Stadium: **ZAŁĄCZNIKI PROJEKTU BUDOWLANEGO**

Branża : **MOSTOWA**  
Kategoria obiektu: **XXVIII, IV, XXV**  
CPV **45221110-6 Roboty budowlane w zakresie mostów**

**Dotyczy: Opracowanie dokumentacji projektowej dla zadania: „Rozbudowa drogi wojewódzkiej nr 740 polegająca na rozbiórce istniejącego przepustu w km 22+300 i budowie nowego obiektu inżynierskiego wraz z przebudową zjazdu i rozbudową dojazdów w niezbędnym zakresie.”**

„Rozbudowa drogi wojewódzkiej nr 740 polegająca na rozbiórce istniejącego przepustu w km 22+300 i budowie nowego obiektu inżynierskiego wraz z przebudową zjazdu i rozbudową dojazdów w niezbędnym zakresie.”

1. Dodatkowe wymagania Orange Polska
2. PZT

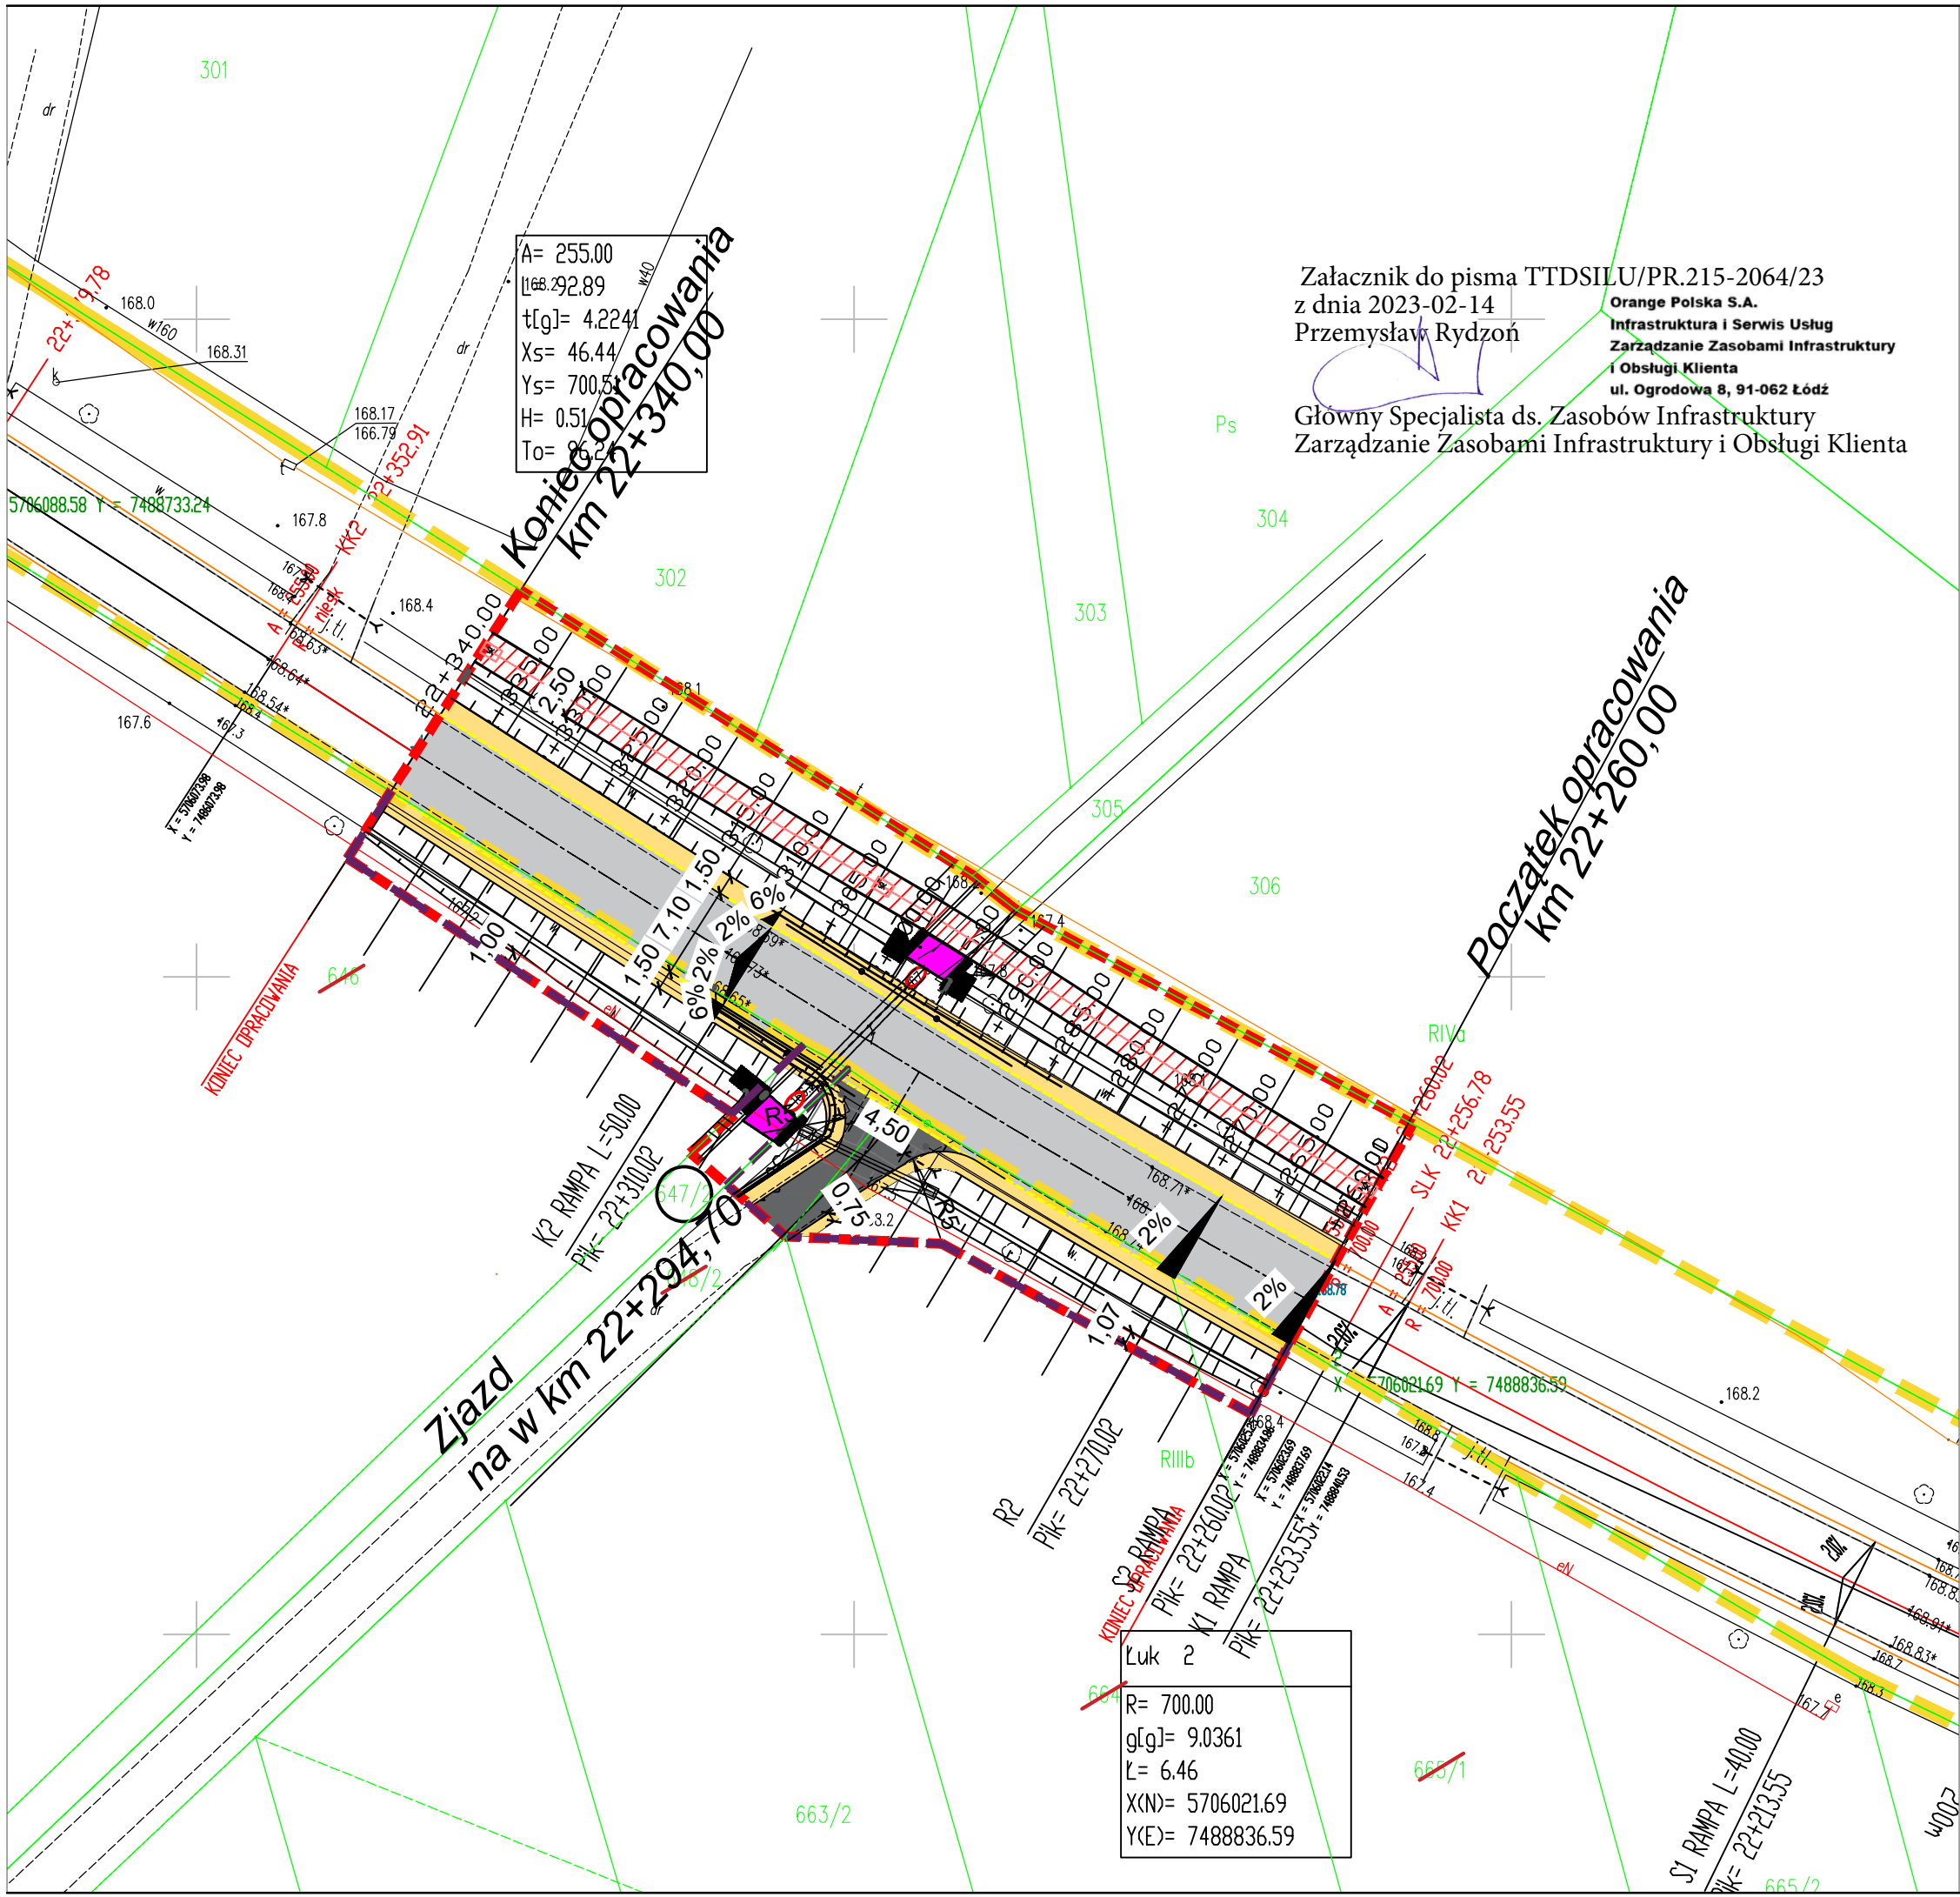
Usunięcie kolizji jest uwarunkowane spełnieniem poniższych wytycznych:

1. Elementy teletechnicznej infrastruktury teletechnicznej ( rurociąg kablowy wraz z kablem światłowodowym) wchodzący w kolizję z projektowanym zamierzeniem przebudować i ponownie usytuować poza obszarem zidentyfikowanych kolizji ( jezdnią). W miejscu skrzyżowania z przepustem rurociąg zabezpieczyć rurą osłonową. Wszystkie prace związane z infrastrukturą telekomunikacyjną należy wykonywać zgodnie z obowiązującymi przepisami techniczno-budowlanymi oraz Rozporządzenie Ministra Infrastruktury z dnia 26 października 2005r. w sprawie warunków technicznych, jakim powinny odpowiadać telekomunikacyjne obiekty budowlane i ich usytuowanie (Dz.U. z 2005r, nr 219, poz.1864 z późn. zmianami)

2. W miejscach skrzyżowań z jezdnią i zjazdami doziemne kable telekomunikacyjne należy zabezpieczyć rurą ochronną grubościenną przez całą szerokość jezdni;
